# 福島第一原子力発電所

(多核種除去設備クロスフローフィルタ国産品  
導入)

2023年9月

東京電力ホールディングス株式会社

図 2.9-1 CFF ガスケット部構造

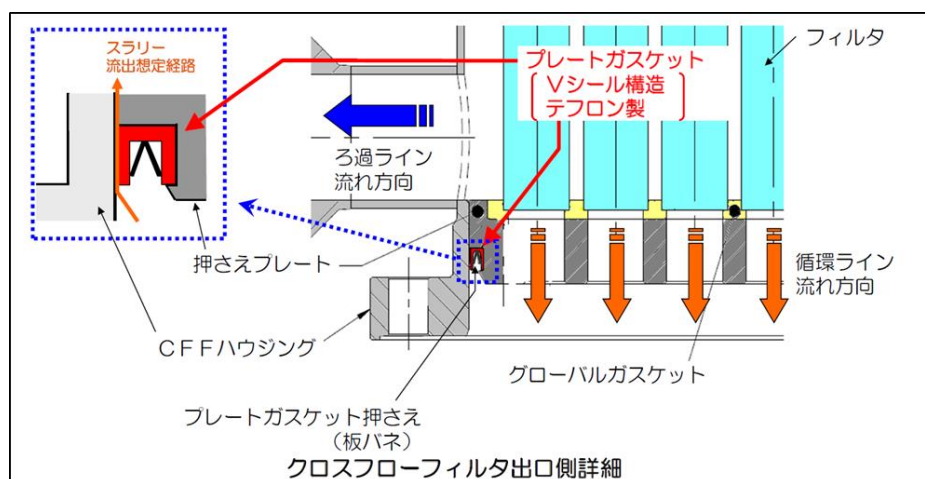
また、CFF ガスケットにおいては設置当初、テフロン製のものを使用していたが、炭酸塩沈殿スラリーに含まれた Sr-90 による  $\beta$  線照射により脆化・損傷し、CFF 後段設備へスラリーが流出する事象が 2014 年に発生している。（図 2.9-1）

そのことから CFF にて使用されているガスケットについては耐放射線性に優れている合成ゴム（EPDM）を使用し、漏えい防止対策を講じている。なお、国産品 CFF においても海外品 CFF と同様の漏えい防止対策を行っている。
